**Avis délibéré de l’Autorité environnementale
sur la RN580 - déviation de Laudun-l’Ardoise
(30)**

n°Ae : 2018-110

Avis délibéré n° 2018-110 adopté lors de la séance du 20 février 2019

Figure 2 : Plan général des ouvrages (source : dossier)

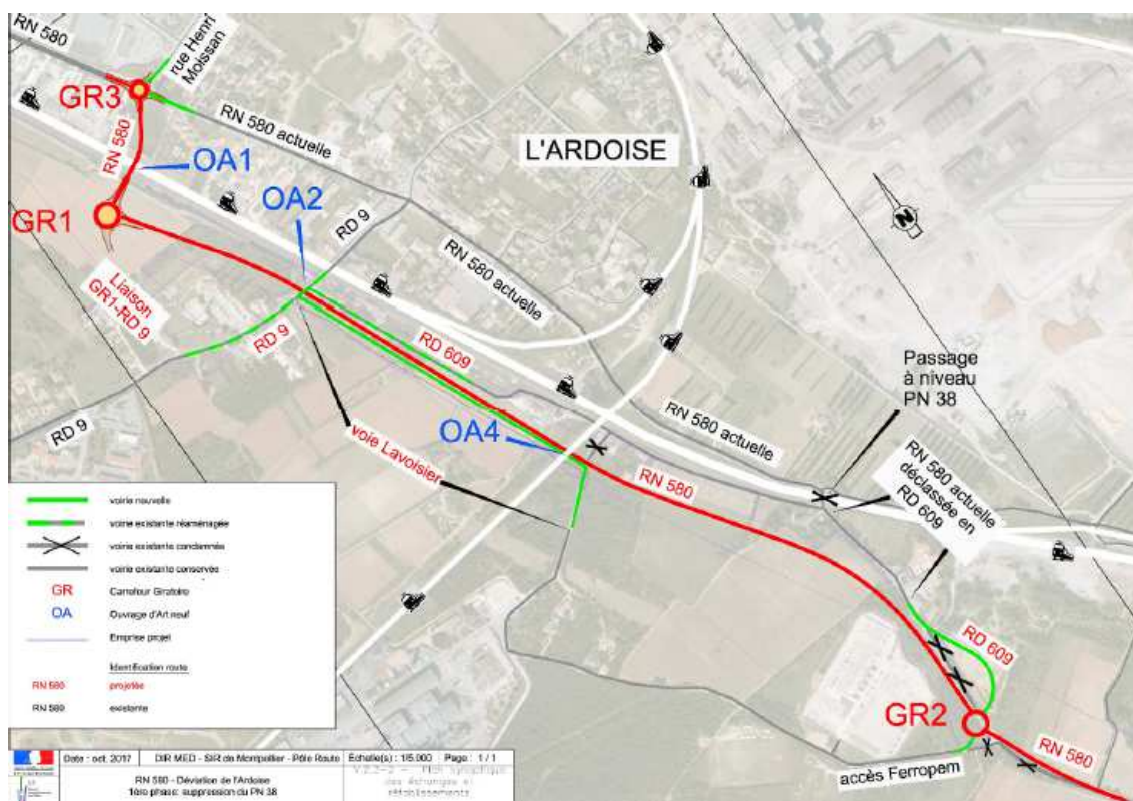
L'Ae recommande de préciser les raisons conduisant le maître d'ouvrage à retenir la solution d'une 2 x 1 voie pour la première phase, le projet d'ensemble La Rhodanienne prévoyant une 2x2 voies.

Figure 3 : Variantes de tracé N1 et N2 étudiées (source: dossier)

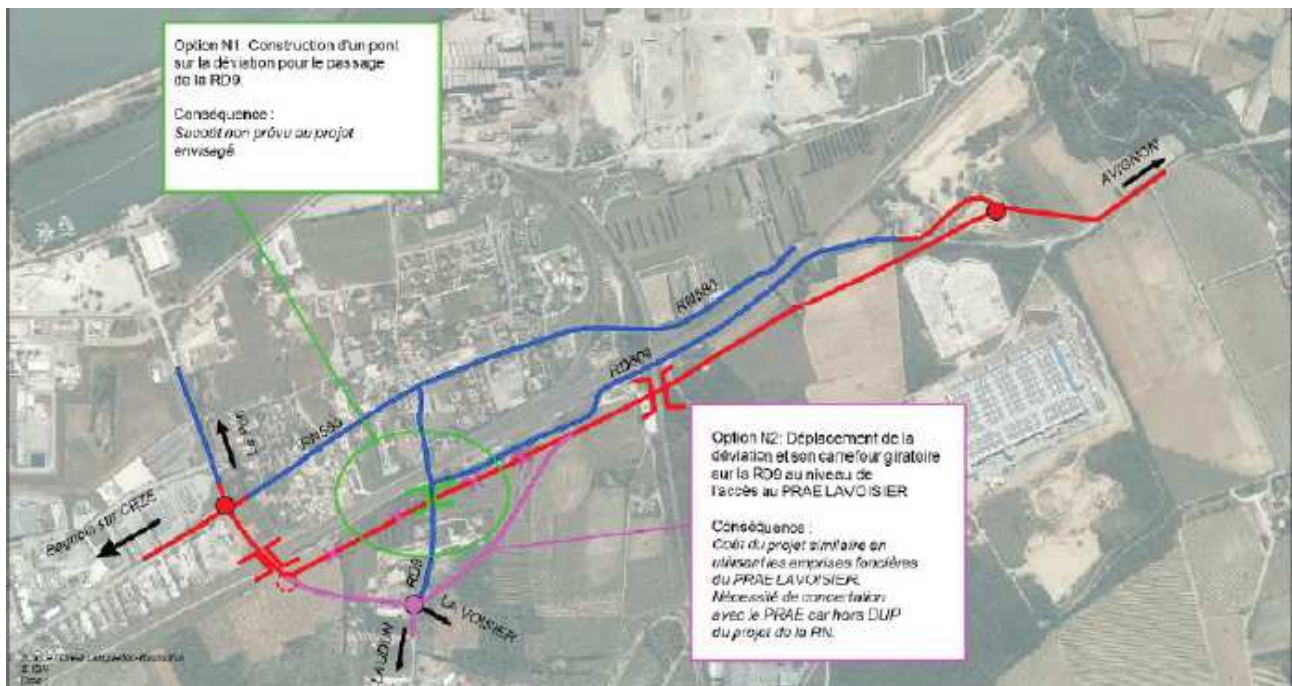
Les variantes étudiées pour la section D de La Rhodanienne ne sont pas rappelées dans l'étude d'incidences de 2018 ; elles sont cependant présentées dans l'étude d'impact initiale. Une nouvelle variante -N2- a été étudiée (cf. figure 2) à la demande de la commune de Laudun-l'Ardoise, afin d'assurer un accès plus direct au parc régional d'activités économiques (PRAE) Lavoisier. Elle a été écartée du fait notamment de son impact plus important sur les milieux naturels (nécessité d'acquérir 32 400 m² supplémentaires au total) et en matière de bruit vis-à-vis de deux habitations à proximité.

En outre, le dossier indique que le maître d'ouvrage a étudié un « scénario 2bis » de la variante N1, consistant à rétablir la liaison entre Laudun et le bourg de l'Ardoise au lieu qu'elle soit « interrompue pendant un temps » (scénario 2) sans apporter d'explication supplémentaire.
